改善箇所説明図

発電用モーター

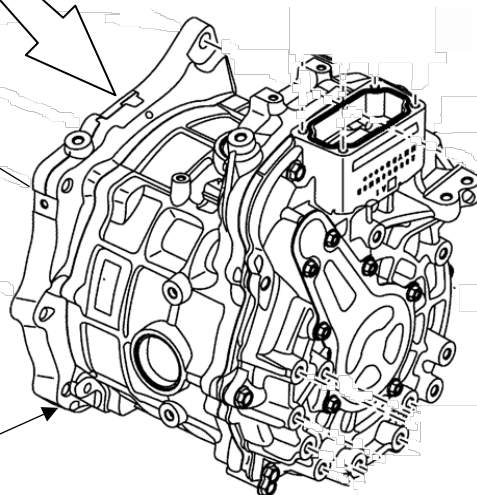
基準不適合発生箇所

e-POWER車の発電用モーターにおいて、ステータコアへの絶縁材（ワニス）塗布量管理が不適切なため、ワニスの塗布量が少ないものがある。そのため、絶縁不良が発生し、絶縁不良により絶縁抵抗値が低下し、そのまま使用を続けると、e-POWERシステム警告灯の点灯及び、警告メッセージが表示され発電用モーターが発電を停止することで、EVバッテリーへ電源供給がされなくなり、走行できなくなるおそれがある。

全車両、発電用モーターのシリアル番号を確認し、不具合対象であれば対策品に交換する。

識別：銀色のシールをモデルナンバープレートの上横に貼り付ける。
